Comune
di Vanzago

Progetto definitivo del potenziamento della linea RFI Rho-Arona nella tratta Rho-Gallarate. Quadruplicamento Rho-Parabiago e Raccordo Y ANALISI E VALUTAZIONI DEL COMUNE DI VANZAGO

Allegato alla Deliberazione di Giunta Comunale n° 16 del 9.02.2021

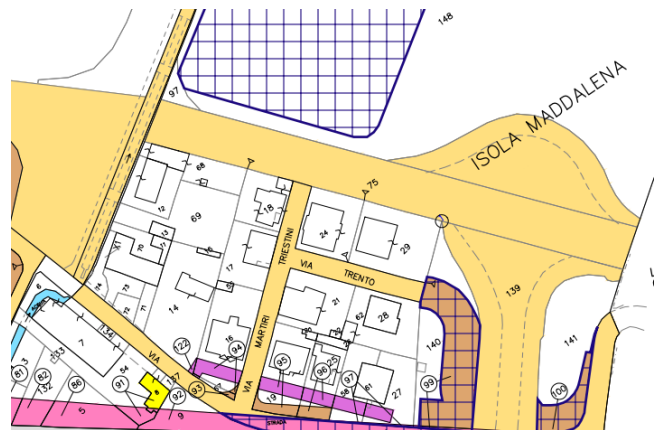
La **criticità** riscontrata concerne la localizzazione dell'area di cantiere, posta in una zona di particolare pregio naturalistico ed ecologico (in corrispondenza di un Corridoio Primario della Rete Ecologica Regionale, destinata dal PGT del Comune di Vanzago per la realizzazione della Rete Ecologica di Connessione tra l'area della ZSC/ZPS del WWF, il Parco Agricolo Sud Milano e il PLIS del Basso Olona, con presenza di un canale terziario del Villoresi popolato da una specie protetta di tritoni), oltre che in prossimità di un'area edificata in fondo a via Lazzaretto.

Il Comune formula, al proposito, la **proposta** di ricollocazione dell'area AS01 in Comune di Pregnana Milanese, prioritariamente sull'area, di oltre 15mila mq (pertanto dimensionalmente adeguata) indicata con il numero 1 nelle figure seguenti, posta in corrispondenza di un vecchio cavalcavia sulla ferrovia, ormai demolito, in una zona industriale e priva di abitazioni, adiacente alla ferrovia stessa; in subordine viene proposta l'area indicata con il numero 2, già inserita nelle trasformazioni di cui al Piano degli espropri del Comune di Pregnana.

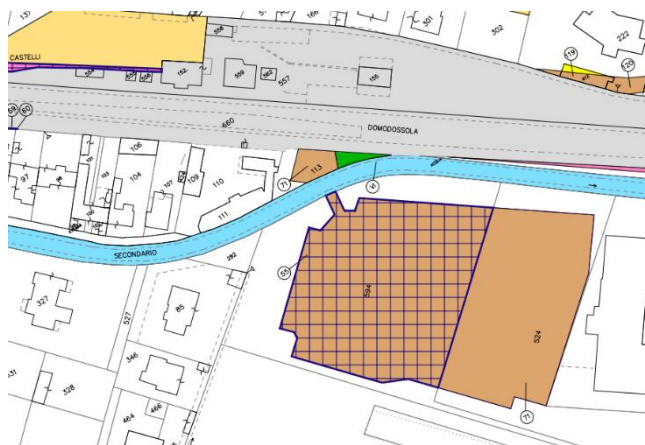
Le **criticità** riscontrate concernono:

- il lascito di un reliquato in conseguenza dell'esproprio dell'area privata;
- l'organizzazione dell'accessibilità della fermata/stazione con previsione di un solo accesso pedonale dalla banchina verso il parcheggio di via Assisi, posto a sud-ovest della linea e raggiungibile veicularmente solo dalla SP 239 – via Milano attraverso via Assisi.

Il Comune formula, al proposito, la **proposta** di riorganizzazione complessiva sistema di accessibilità veicolare e ciclo-pedonale alla fermata/stazione, in dettaglio esposta al § 4.2 e schematizzata nelle figure seguenti, dove sono evidenziate le modifiche/integrazioni richieste.

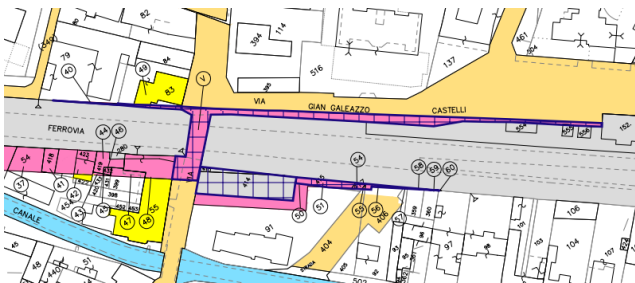
Le **richieste** del Comune sono le seguenti (più dettagliatamente esplicitate al § 4.3):

- istituzione di un tavolo di coordinamento per valutare la miglior soluzione per risolvere l'interferenza stradale in cui valutare l'esatta dimensione della strada, il senso unico, la presenza di opportuni marciapiedi per garantire il raggiungimento della stazione e l'accesso in sicurezza nel condominio di via Castelli con l'obiettivo di mantenere in vita gli alberi ivi presenti;
- in caso non sia possibile fare altrimenti, ripiantumazione, da concordare con il Comune, degli alberi che verranno abbattuti, in egual numero, di adeguate dimensioni e con ripristino del sistema di irrigazione, oltre al rifacimento dell'impianto di illuminazione su tutta la via, i marciapiedi e tutte le opere connesse.

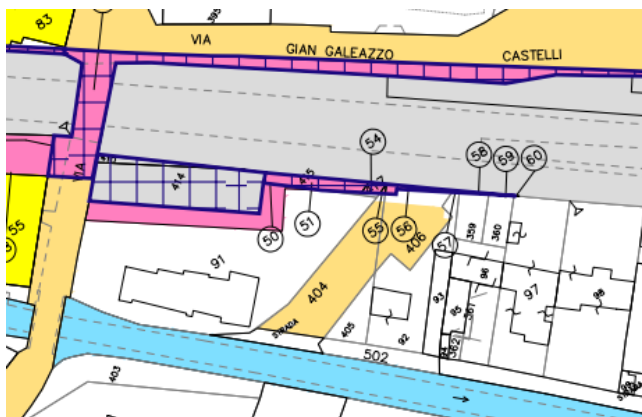
La **criticità** riscontrata concerne la necessità di avere garanzia in merito alla stabilità del manufatto (sottopassaggio di autoveicoli, ciclisti e pedoni) che verrà interessato, in seguito al potenziamento a 4 binari della linea ferroviaria, dal transito di un maggior numero di treni (vedere sezione dedicata).

Considerato che il manufatto è risalente, ed è stato concepito per sostenere carichi in funzione dell'attuale volume di traffico ferroviario, la **richiesta** del Comune consta nella messa a disposizione, da parte di RFI/Italferr, della Relazione di verifica statica del manufatto del successivo relativo Piano di monitoraggio, tenuto conto del previsto aumento del traffico ferroviario e dei relativi carichi a regime (cfr. § 4.15).

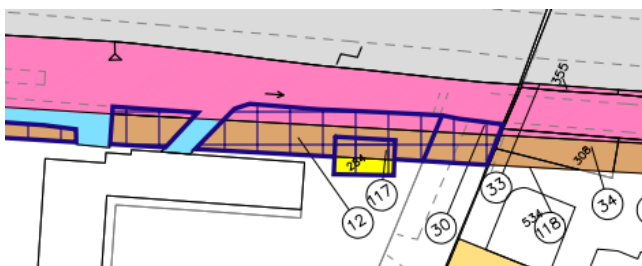
La **criticità** riscontrata concerne nel fatto che l'esproprio/demolizione interessa un manufatto su cui è installata una antenna di telefonia che, oltre a svolgere una funzione di pubblico interesse, procura al Comune un considerevole introito economico sotto forma di canone annuo. Inoltre, in tale manufatto è inserita anche parte del sistema di videosorveglianza comunale per il controllo dell'area della Filanda.

Le **richieste** del Comune constano in:

- elaborazione, da parte di RFI, a proprie spese, di concerto con il Comune di Vanzago e ARPA Lombardia, di un aggiornamento del Piano di localizzazione delle stazioni radio base da approvare in Consiglio Comunale (cfr. DCC n. 35 del 27.09.2007);

- integrale sostituzione e re-installazione, in carico ad RFI, dell'impianto di videosorveglianza della zona di Piazza della Filanda.

Foglio 1 – Mappale 733 – N° Piano 12 – Proprietà comunale

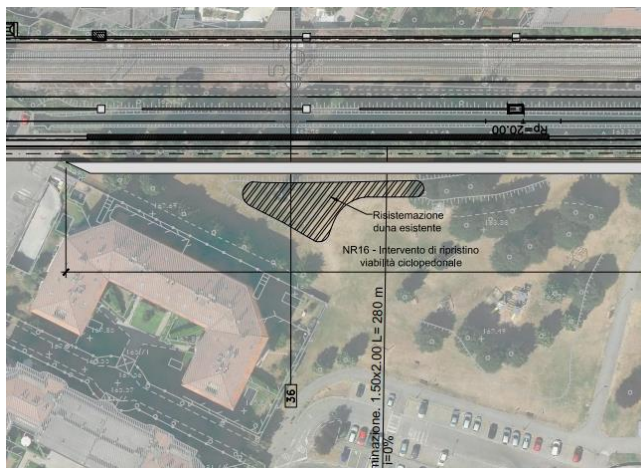
Le **richieste** del Comune constano in:

- limitazione della durata dell'interferenza con parco giochi durante l'esecuzione dei lavori
- ripristino della montagnetta *tal quale* e dell'area giochi su un progetto da concordare con l'amministrazione comunale
- ripristino del filare di alberi così da ricreare la barriera naturale utilizzando alberi di adeguate dimensioni, concordando l'essenza da utilizzare con il Comune;
- nella fase di esecuzione dei lavori, prevedere il mantenimento del passaggio ciclopeditonale esistente.

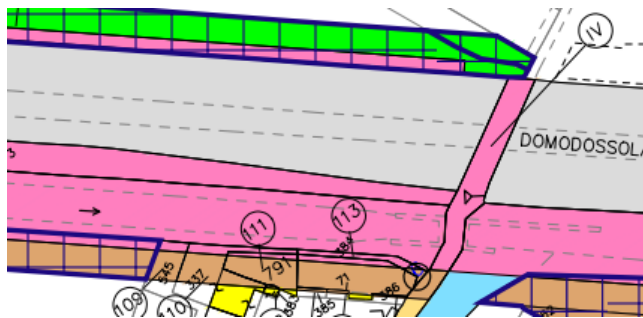
Unica **criticità** e contestuale **richiesta** è quella di acquisire l'area integralmente per non lasciare reliquati.

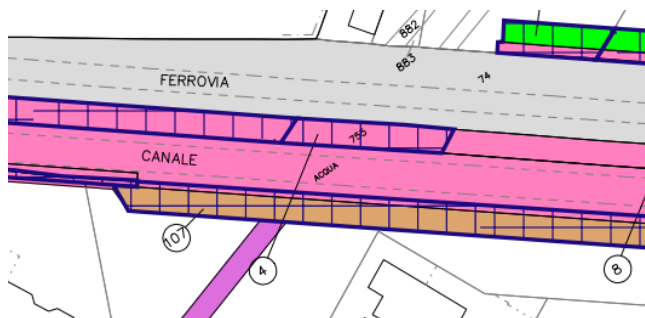
La **criticità** riscontrata concerne nella soppressione del tratto ciclopeditonale a scavalco del sottopasso di via Madre Teresa di Calcutta.

La **richiesta** del Comune consta nel ripristino del collegamento ciclopedonale sopra a via Madre Teresa di Calcutta, tra le aree a nord e a sud di essa, anche eventualmente con una struttura metallica leggera o adottando la soluzione di cui al § 4.10, che prevede il by-pass del Villoresi in campagna, salvaguardando i condomini.

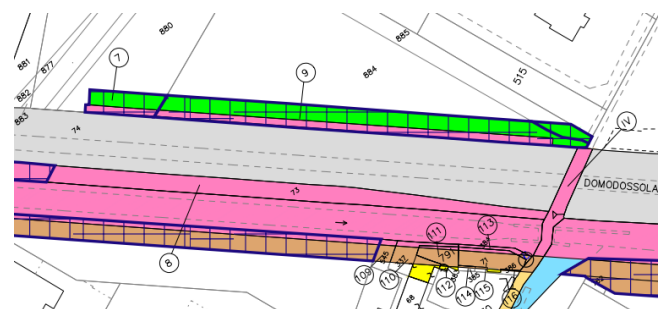
La **criticità** riscontrata concerne nella presenza di un fosso drenante a cielo aperto in un parco giochi, unito al fatto che non c'è modo per gli automezzi di

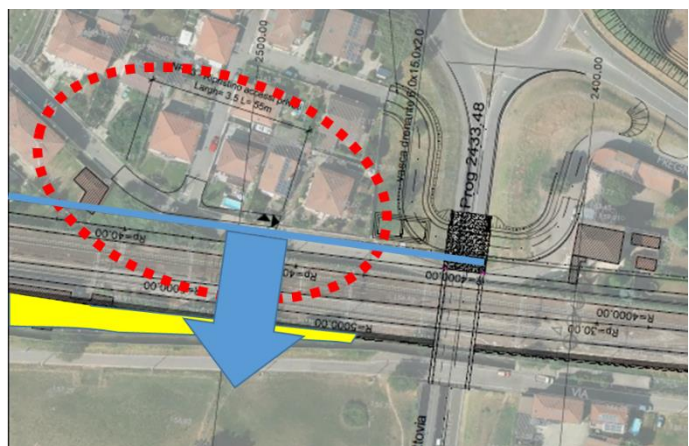
L'obiettivo di tale richiesta è quella di **evitare di espropriare tutta la via Vittorio Veneto e le abitazioni** ivi interessate (tratteggio rosso nella ortofoto seguente) e/o di ridurre la portata, in particolare cercando di **spostare a sud la barriera antirumore** ivi prevista, anche solo di qualche metro (linea e freccia in azzurro), magari sfruttando anche la zona tra la ferrovia e il Villoresi (in giallo).

Infine, risulta evidente che per salvaguardare meglio queste abitazioni (senza pregiudicarne delle altre) è necessario **arretrare di qualche metro la banchina e la localizzazione del nuovo sottopasso**, rendendosi, il Comune di Vanzago, disponibile a valutare con Italferr e RFI il migliore compromesso.

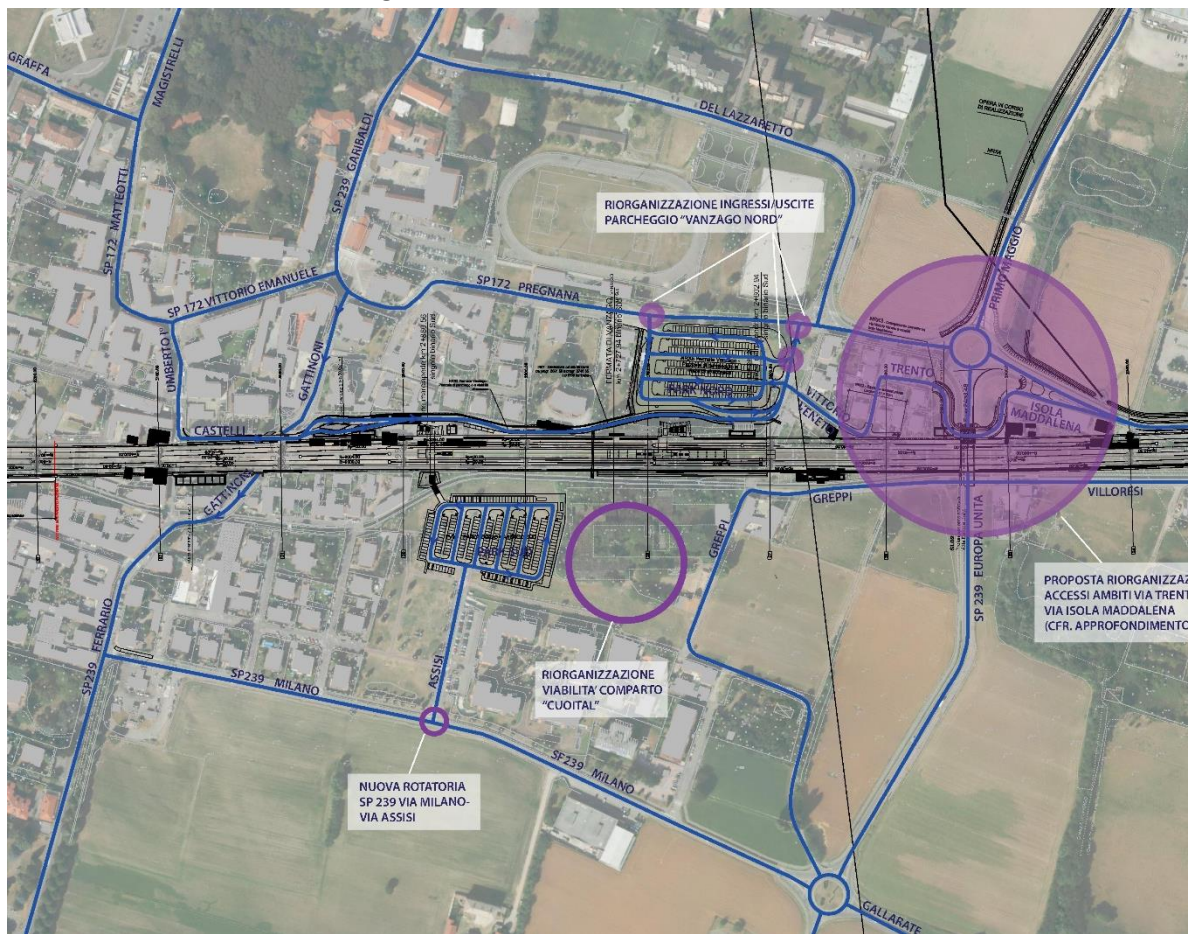
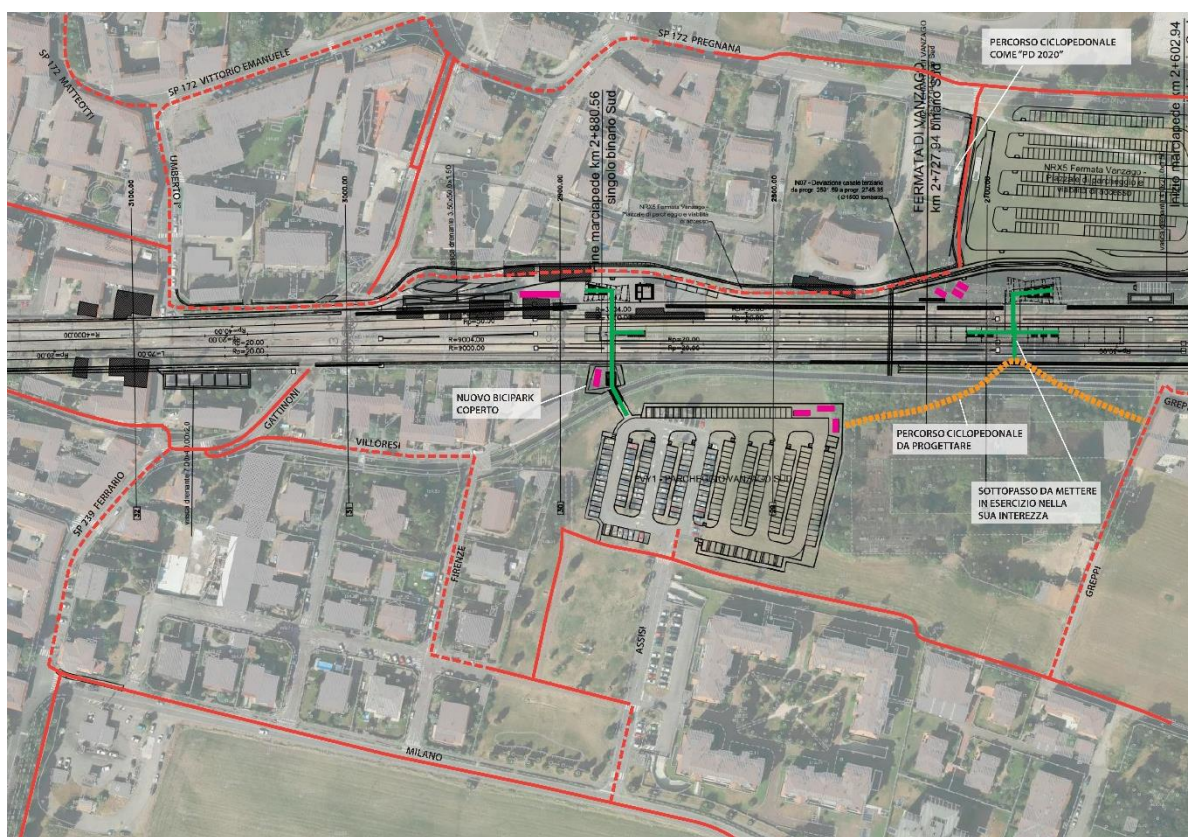
Seguono i nuovi schemi di accessibilità veicolare e ciclo-pedonale con indicazione delle modifiche/integrazioni richieste dal Comune di Vanzago.

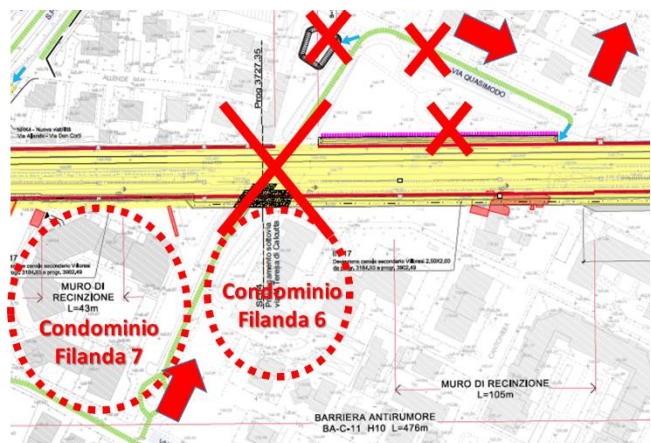
Si chiede quindi fermamente (come schematizzato nella figura a fianco) di **non aprire alcuna area di cantiere in via Quasimodo e di eliminare tutti gli interventi** previsti in questa area per la raccolta e smaltimento acque meteoriche, in quanto non si rilevano alternative al transito dei veicoli pesanti.

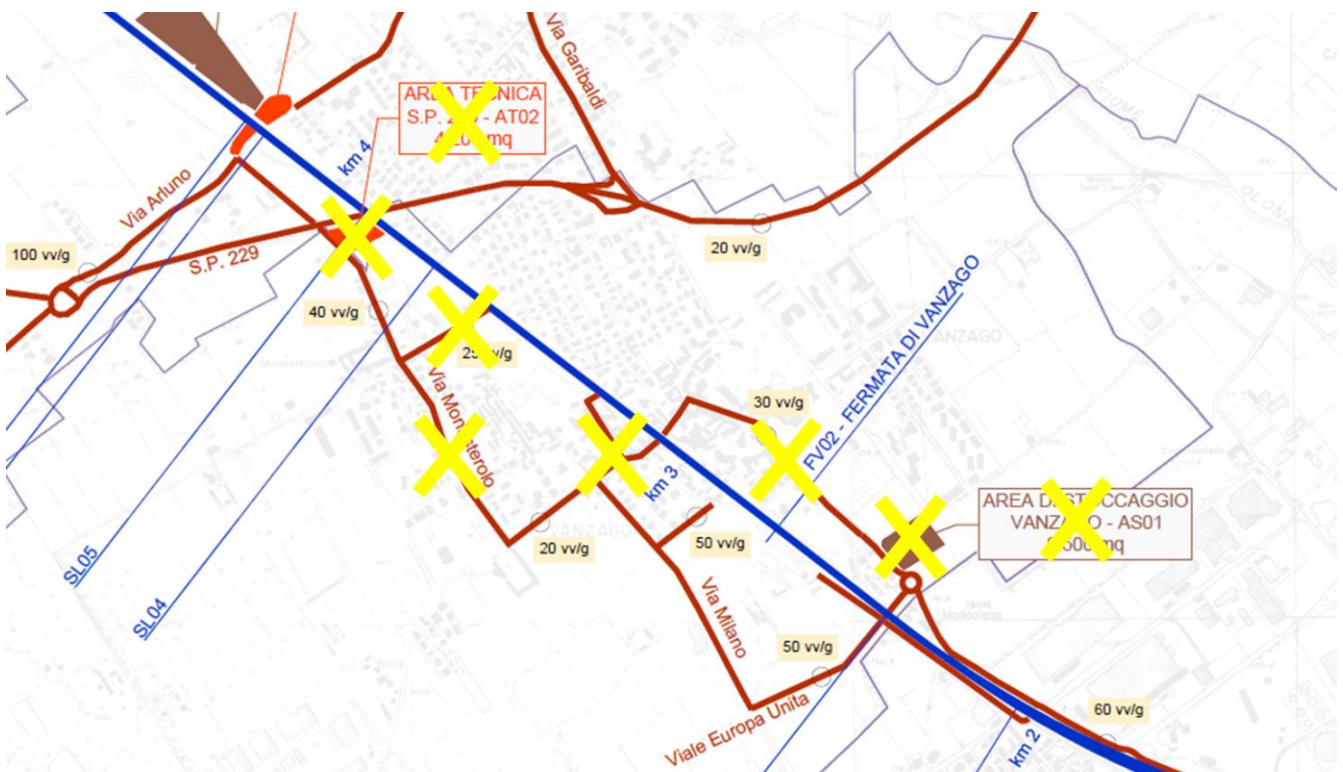
- i **percorsi e i cantieri previsti nel progetto di cantierizzazione del PD2020 da vietare** (segnate con delle croci gialle);
- i **percorsi principali richiesti dal Comune di Vanzago** con l'inserimento dell'anello SP172 Var e via I Maggio e l'eliminazione degli altri percorsi non sicuri; ovviamente, tale mappa tiene conto di tutte le richieste e osservazioni del Comune di Vanzago che, se accolte, annullerebbero l'opera in via prioritaria oppure, in subordine, ne limiterebbero di gran lunga il disagio per tutta la comunità e per l'ecosistema di Vanzago.
